ZLIN AIRCRAFT a.s.
Letiště 1578, 765 81 Otrokovice,
Česká republika
e-mail: zlin-service@zlinaircraft.eu
<http://www.zlinaircraft.eu>

ZÁVAZNÝ
SERVISNÍ
BULLETIN

ZÁVAZNÝ BULLETIN Z 242L/21a

1. TÝKÁ SE: Všech letounů Z 242L do v. č. 0696 včetně a letounů v. č. 0700 až 0703 včetně.
2. DŮVOD: Výskyt poškození potahů výškového kormidla v provozu.

obrázek 1
figure 1

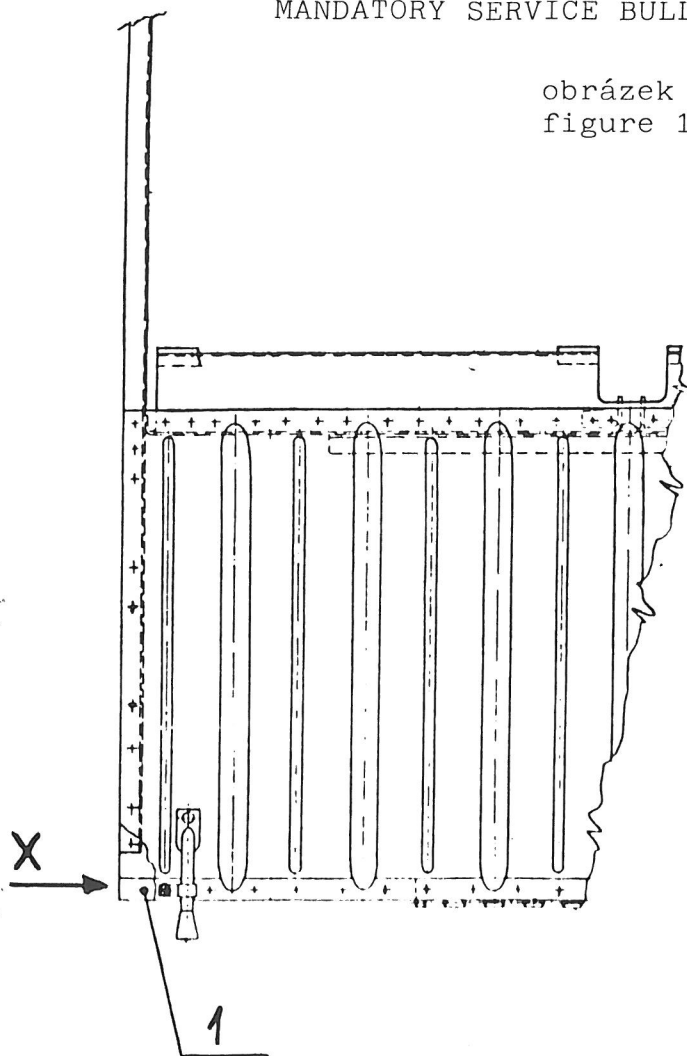
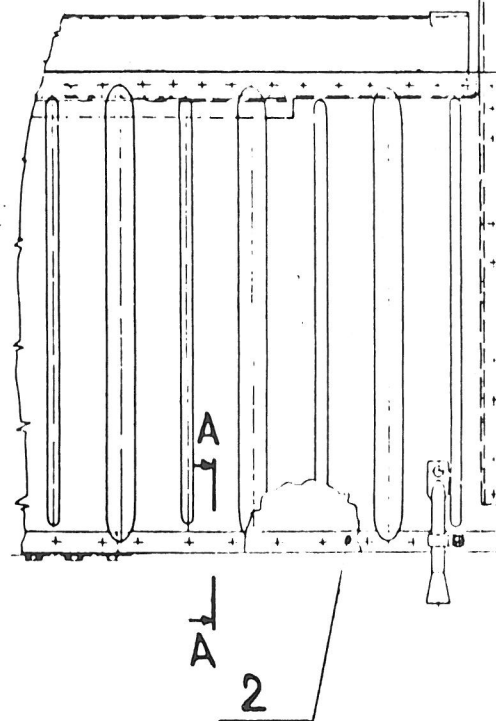
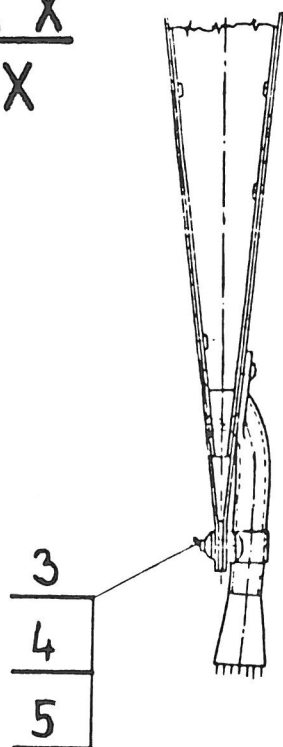
7. POSTUP PRÁCE:
 - 7.1 a) Demontovat okrajové oblouky.
 - b) Dle obrázku č. 1 odvrtat nýty v odtokové hraně až po stěžecky vyvažovací a odlehčovací plošky z levé a pravé strany výškového kormidla. Odmontovat šrouby poz. 3, matice poz. 4 a podložky poz. 5 u vyjiskřovačů a vyjmout odtokové lišty poz. 1 a poz. 2.

obrázek 2
figure 2

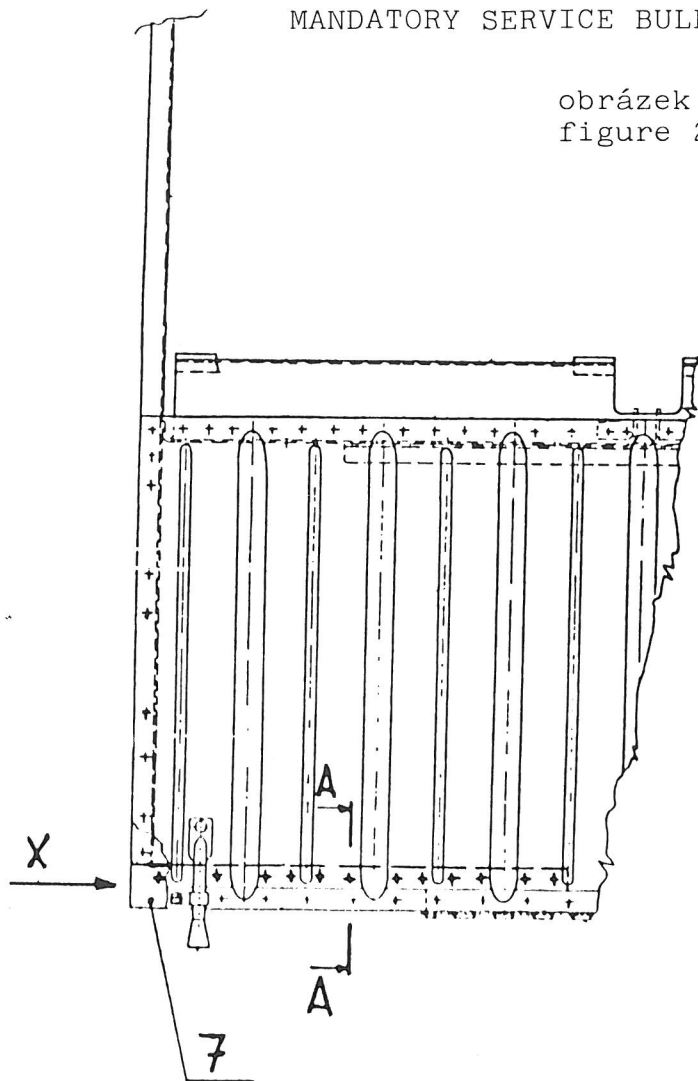
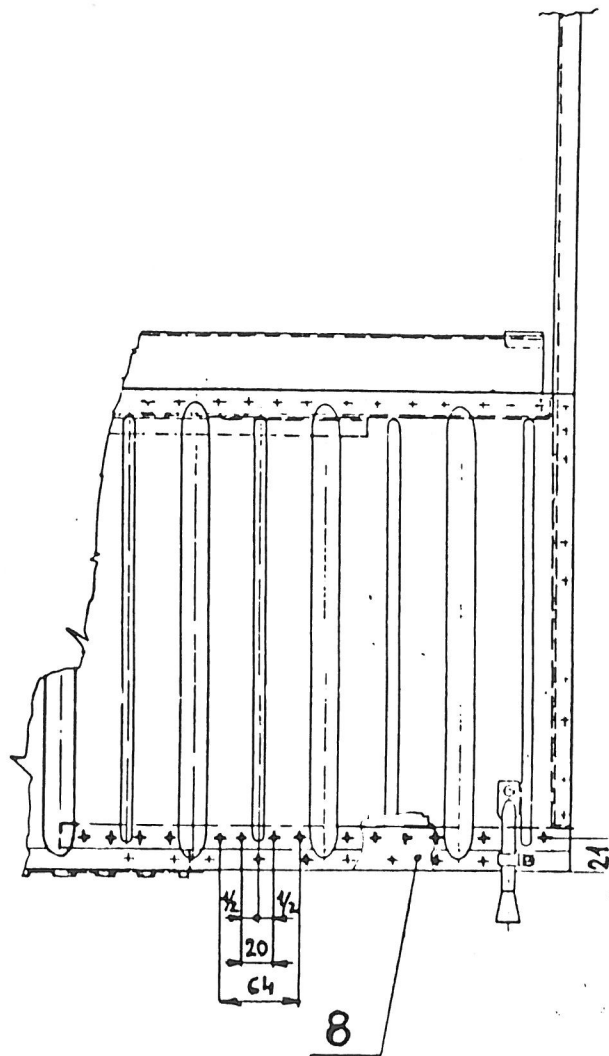
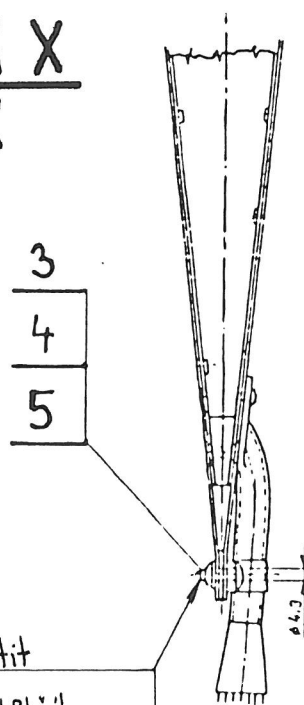
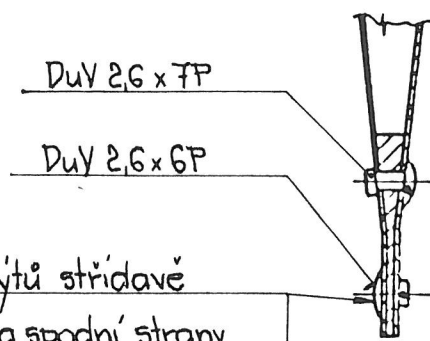
- c) Dle obrázku č. 2 vsunout do odtokové hrany výškového kormidla levé a pravé strany výztuhu L poz. 7 a výztuhu P poz. 8, vyvrtat díry pro nýty a zanýtovat je.

Vyvrtnat díry pro šrouby vyjiskřovačů a namontovat zpět šrouby poz. 3, matice poz. 4 a podložky poz. 5.

Matici poz.4 pojistit
po obvodě třemi důlčiky
Lock the nut (Item 4) on the
periphery with three centre punches

Hlavy nýtů střídavě
z horní a spodní strany
Rivet heads staggered
from the top as well as
from the bottom side
